MODIFICATION N°3 du PLAN LOCAL D'URBANISME de la COMMUNE DE SÉNAS

Conclusions motivées

Commissaire Enquêteur : Marc SVETCHINE

Orientation d'Aménagement et de Programmation du PLU modifié

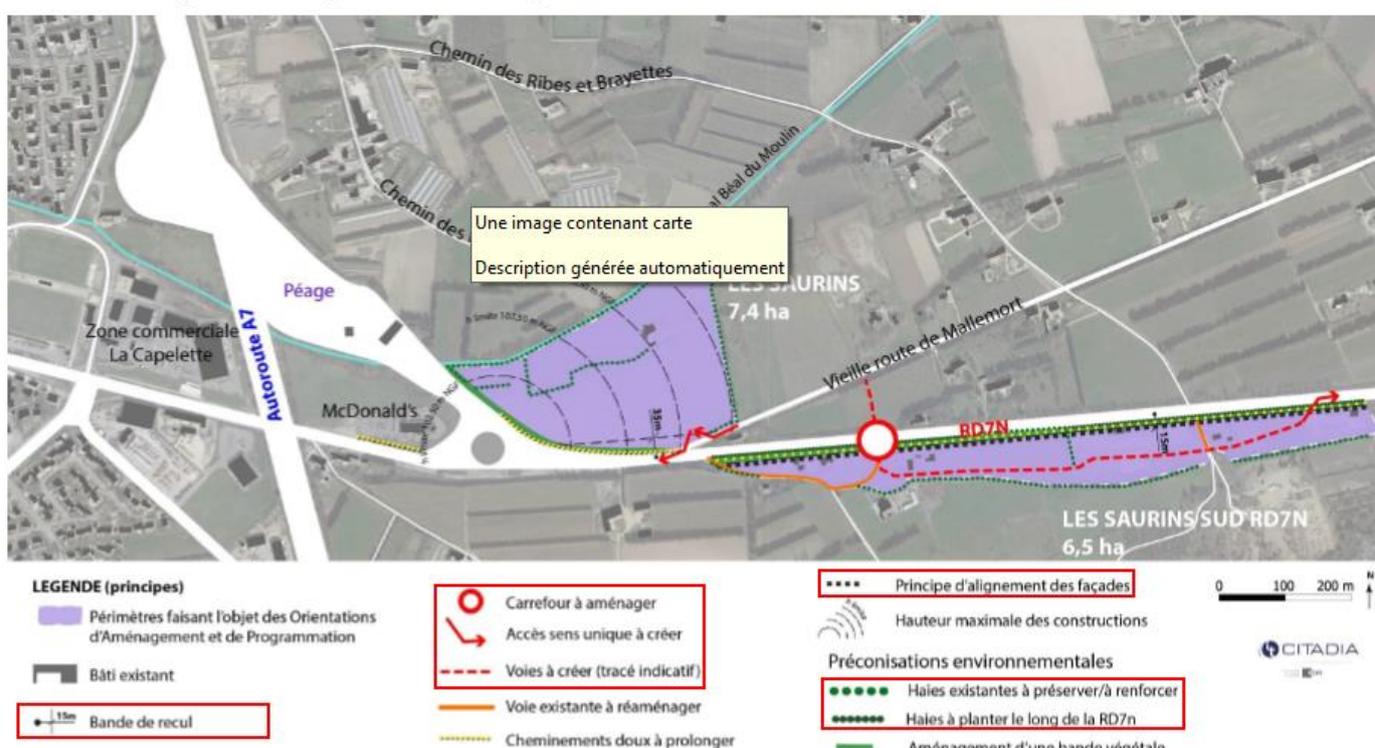
La nouvelle OAP sécurise doublement l'accès aux parcelles situées le long de la passante RD7n.

D'une part grâce à la construction par le Conseil départemental d'un nouveau carrefour giratoire se raccordant à l'ancienne route de Mallemort et desservant la zone des Saurins sud. D'autre part en imposant la desserte des parcelles par une voie nouvelle au sud de la RD7n en remplacement de la contre-allée prévue dans les anciennes versions du PLU.

Cette desserte des parcelles par derrière évitera la multiplication des accès directs et des mouvements de tourne à gauche sur une route à grande circulation.

Le tracé de la nouvelle voie de desserte à créer aurait dû figurer sur les plans 5.1 et 5.2.

La modification des règles d'accès aux parcelles de la zone des Saurins sud ne figure que dans la notice de présentation et sur l'OAP mais pas sur les plans. Elle est aussi mal prise en compte dans l'analyse des incidences de la mise œuvre de la modification n°3 du PLU sur l'environnement.

La commune demande la suppression de la voie de desserte au sud du secteur des Saurins et des accès directs de chaque terrain directement sur la RD7n. **Je considère qu'une batterie d'accès direct sur la RD7n ne peut être acceptée. Cela présenterait trop de risques d'accidents, ce serait nier le caractère de route à grande circulation de l'ex RN7.**

Avec un nouveau rond-point réalisé par le Département, une voie de desserte sécurisée par l'arrière des parcelles, la possibilité de plantations entre les bâtiments artisanaux et la RD7n je trouve ce nouveau schéma de desserte préférable à l'ancien. Avec l'ancien schéma, une contre-allée et des parkings devant les bâtiments, il aurait fallu garder une marge de recul d'au moins 25m.

Seul le schéma de la nouvelle OAP permet la réduction de 35 à 15 m de la marge de recul par rapport à l'axe de la RD7n.

Il doit figurer clairement dans le PLU modifié.

Le maître d'ouvrage doit impérativement faire figurer de façon cohérente les nouvelles modalités de desserte des parcelles des Saurins sud dans le dossier de modification du PLU.
